第 2 廃棄物処理棟 施設・設備構成

第2廃棄物処理棟のアスファルト固化装置等の使用停止(4/8)

第 2 廃棄物処理棟 排気系統図 (原子炉設置変更許可申請書 第 8-2(3)-10 図に加筆)

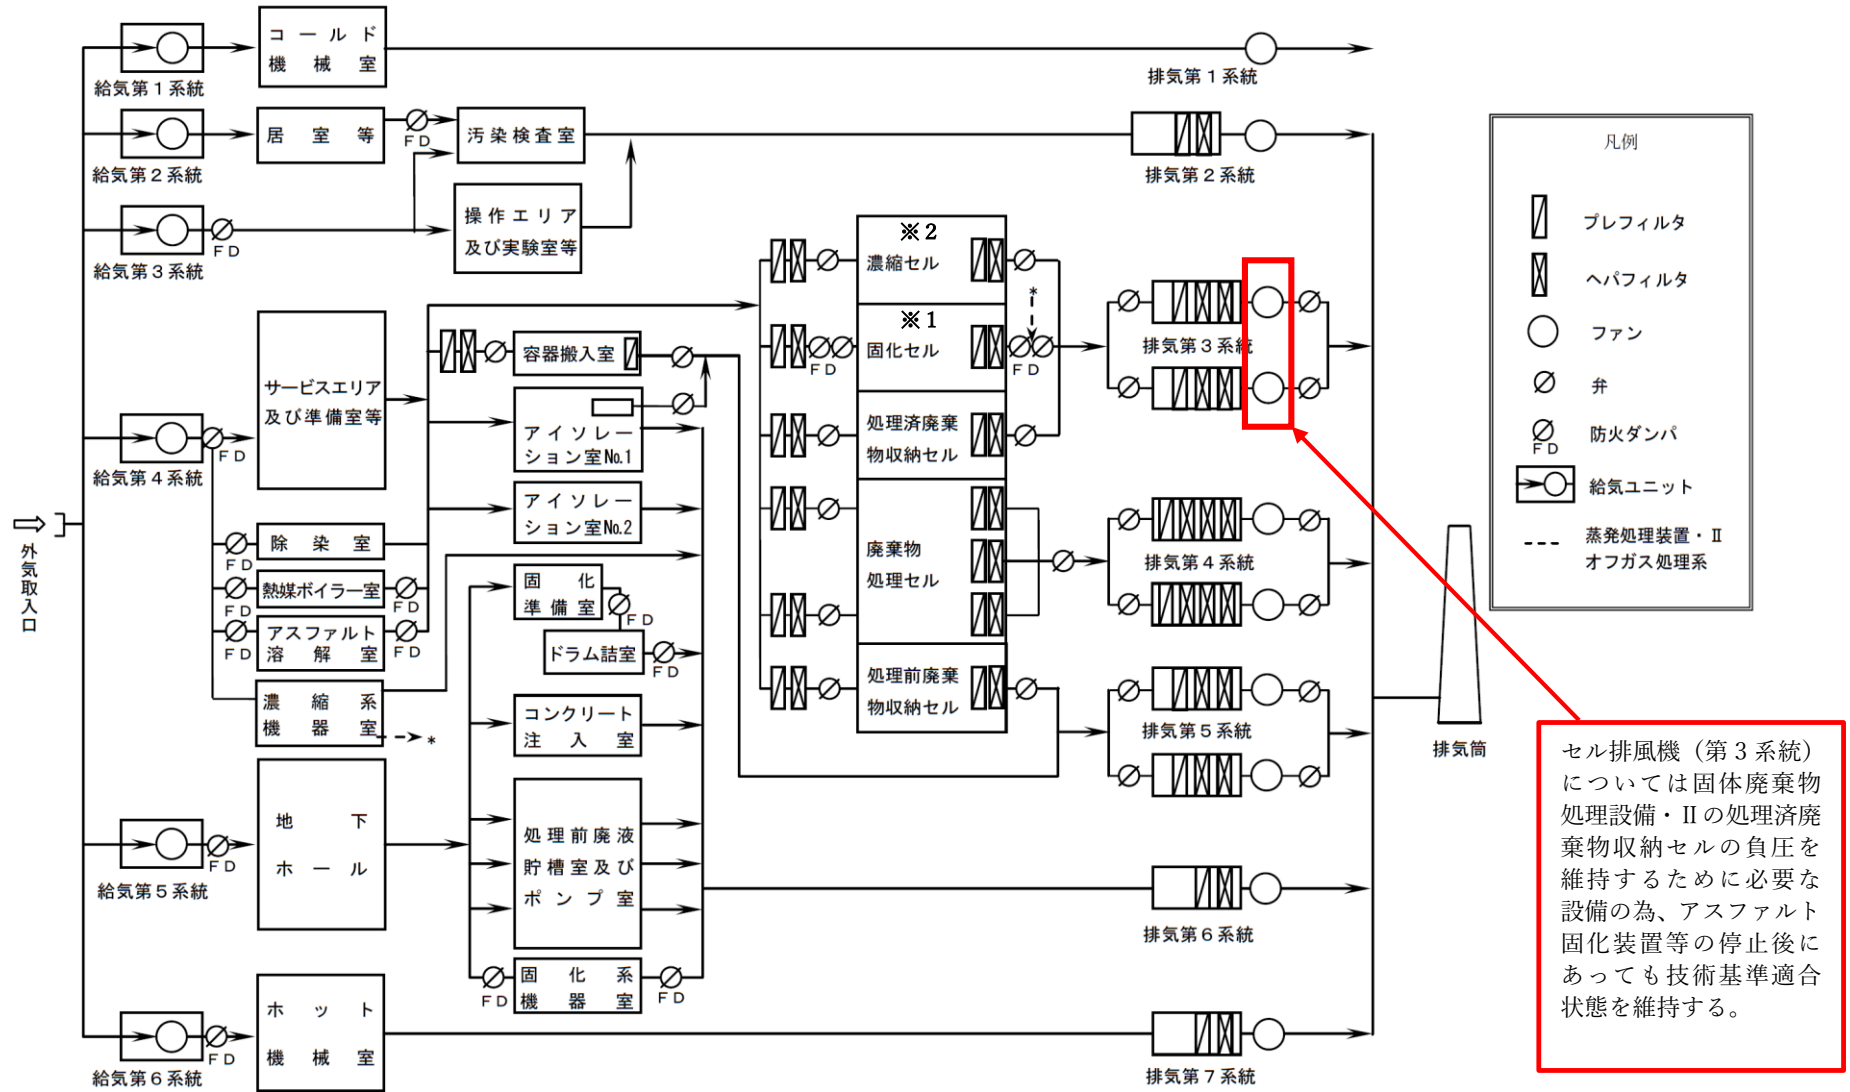
No.	施設・設備名	技術基準適合 条項	技術基準適合の維持の要否 注) 括弧書き【】の記載については、一部の条項について今後技術基準適合説明を行う予定のもの	
56	液体 廃棄物B 用排水槽	貯槽本体	6条1項	継続使用する設備であり、今後も適合状態を維持する。
			11条	【今後申請する設工認申請において適合性説明を行う。】
			12条1項1号	継続使用する設備であり、今後も適合状態を維持する。
			12条2項	継続使用する設備であり、今後も適合状態を維持する。
			19条1項	【今後申請する設工認申請において適合性説明を行う。】
			35条1項3号 35条1項6号	継続使用する設備であり、今後も適合状態を維持する。
59	蒸発 処理 装置・ II	濃縮セル（使用停止）	6条1項	使用停止する設備であるが、建家(No.32)の耐震性を維持するために必要な構造体のため、今後も適合状態を維持する。
			16条2項1号	蒸発処理装置・IIの使用停止によりセル内の線量は現状低く、今後も上昇することはないため、遮蔽能力は不要であるため、適合状態の維持は不要。
			16条2項2号	蒸発処理装置・IIの使用停止によりセル内の線量は現状低く、今後も上昇することはないことから、開口部（遮蔽扉等）から放射線の漏えいを防止する必要はないため、適合状態の維持は不要。
			35条2項1号	蒸発処理装置・IIの使用停止により、濃縮セル内において液体廃棄物が漏えいするおそれがないため、適合状態の維持は不要。
60	セル排風機（第3系 統）	6条1項	本装置は、蒸発処理装置・IIの濃縮セル及びアスファルト固化装置の固化セルの内部を負圧に維持するための排風機である。蒸発処理装置・II及びアスファルト固化装置の使用停止によりこれらセルの内部を負圧に維持する必要がなくなるが、固体廃棄物処理設備・IIのセルの一部を負圧に維持するために必要であることから、各条項の適合状態の維持は継続する。(No.85を参照)	
		17条1号		
		17条2号		
		17条3号		
		17条4号 19条1項		
64	予備ファン起動インター ロック（第3系統）	6条1項	本装置は、蒸発処理装置・IIの濃縮セル及びアスファルト固化装置の固化セルの内部を負圧に維持するための排風機である。蒸発処理装置・II及びアスファルト固化装置の使用停止によりこれらセルの内部を負圧に維持する必要がなくなるが、固体廃棄物処理設備・IIのセルの一部を負圧に維持するために必要であることから、各条項の適合状態の維持は継続する。(No.89を参照)

アスファルト固化装置等の使用停止に係る電源遮断箇所

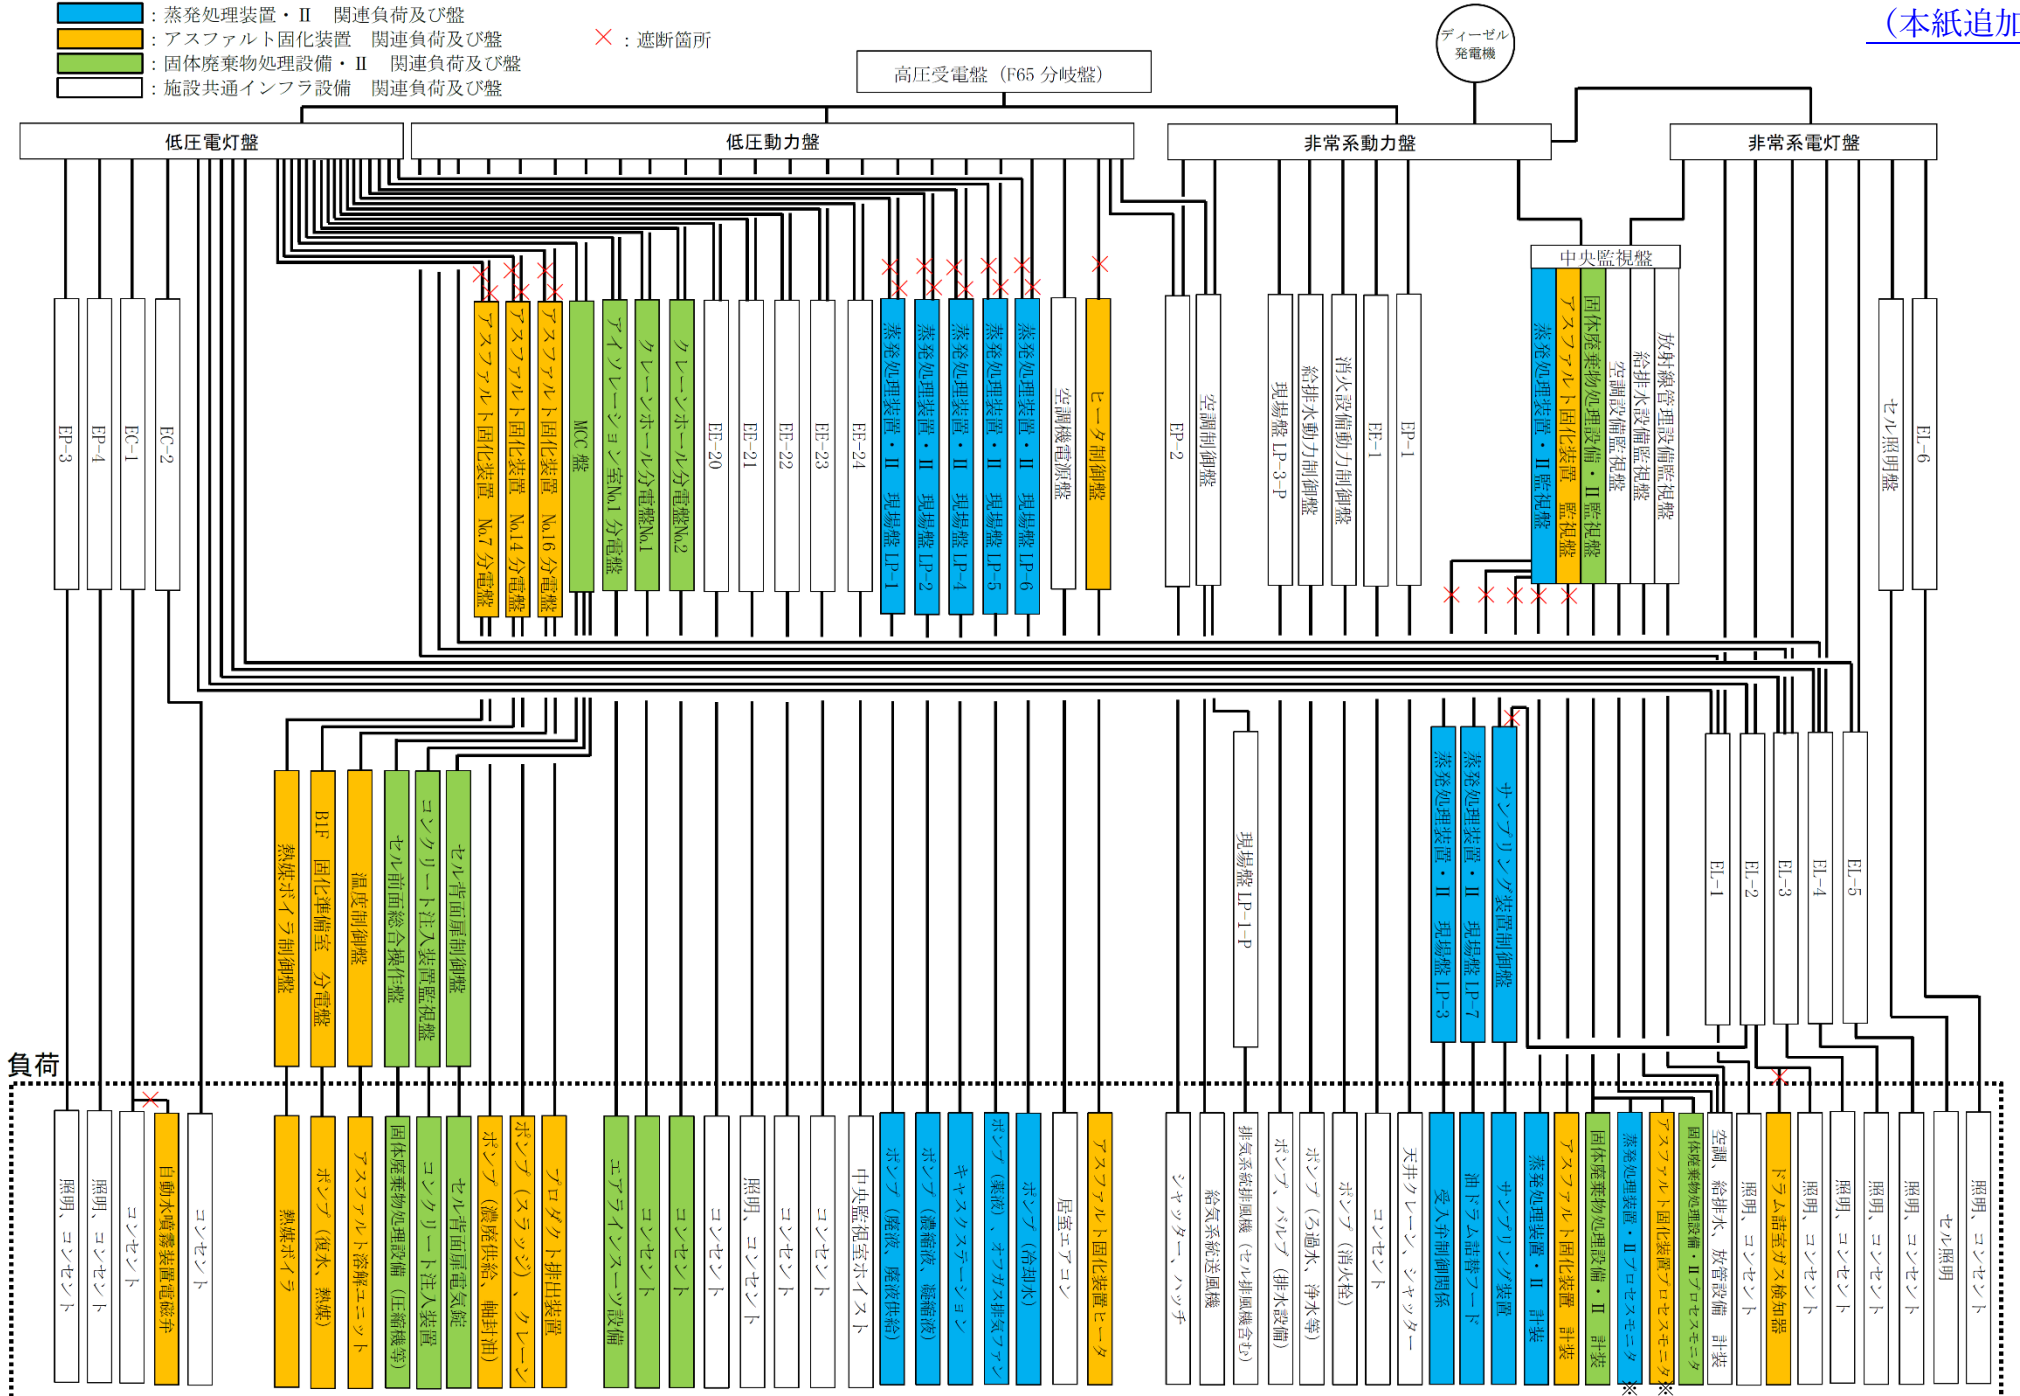
- ✓ アスファルト固化装置等の系統内は、工業用水(一部の機器については加熱した硝酸溶液)による洗浄を実施しており、残存している汚染については、今後、作業員が入槽し、拭き取り除染を実施する。
- ✓ 装置内の可燃性物質(熱媒油、アスファルト)は全量抜き出す。(実施済み)
- ✓ 固体廃棄物処理設備・IIと共用する設備(セル排風機等)を除き、電動機、ポンプ、計装制御系等、すべての電源供給を遮断する。(電源遮断箇所はP.12参照)
- ✓ 処理装置の加熱も行わないことから系統内の圧力上昇が生じないため、装置の内部から放射性物質(残存汚染)が系統外に漏れいする可能性は極めて低い。仮に漏れいしたとしても、その量は非常に少なく、各装置に閉じ込め機能が必要なものではない。なお、保安活動を継続することにより、残存する処理設備については、処理設備からの放射性物質の漏れいを生じないように管理する。

※: 蒸発処理装置・II及びアスファルト固化装置のプロセスモニタの電源については、濃縮セル及び固化セルの扉の開閉に必要な電源のため、今後も通電状態を維持する。

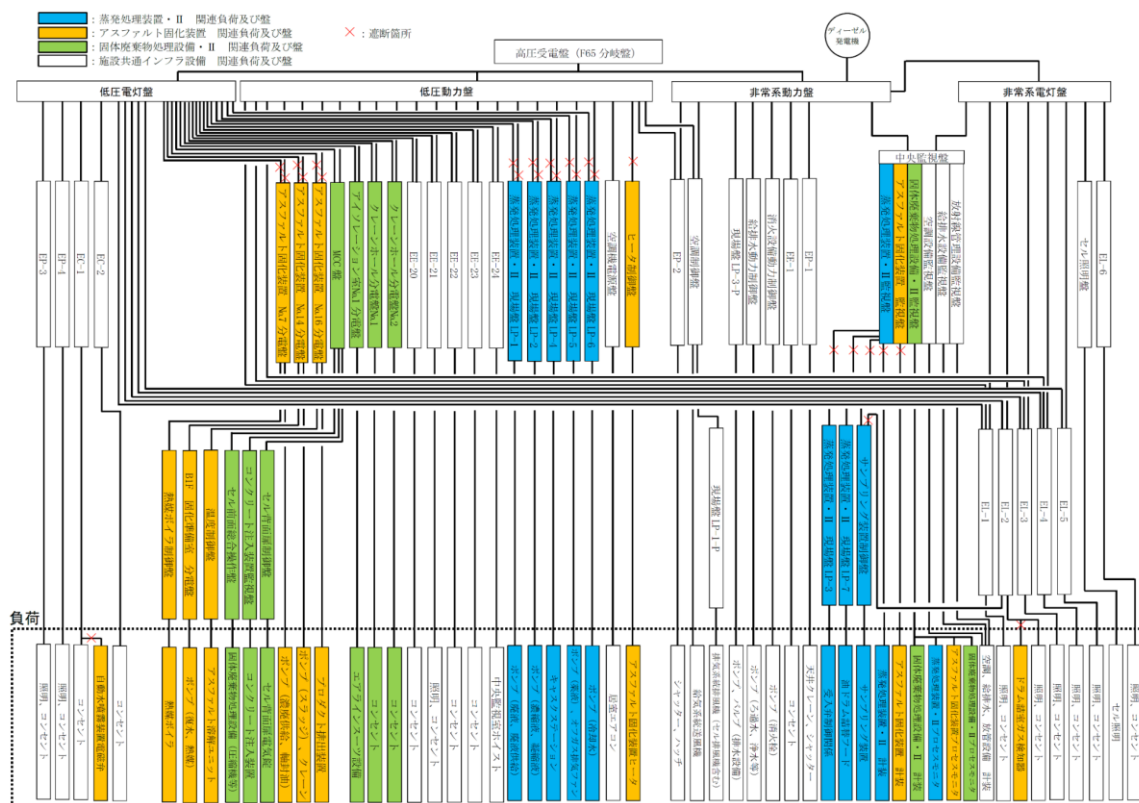
- ✓ 使用停止とするアスファルト固化装置等は、第2廃棄物処理棟内で系統が完結しており、放射性液体廃棄物の受入貯槽である廃液貯槽・II-2への廃液受け入れ系統を閉止することで蒸発処理装置・II 及びアスファルト固化装置への放射性液体廃棄物の流入を確実に防止できる。また、処理設備の熱源となる加熱蒸気やLPGについても閉止する。(閉止箇所についてはP10、P11参照)
- ✓ 閉止措置は、閉止フランジ等の設置を基本とし、設計及び工事の計画の認可を得た上で実施

① 廃液の受入口に閉止プラグ又は閉止フランジを設置

② 弁を取り外して閉止フランジを設置するか、フランジ面に閉止板を挿入する。

③ 弁を取り外して閉止フランジを設置するか、フランジ面に閉止板を挿入する。
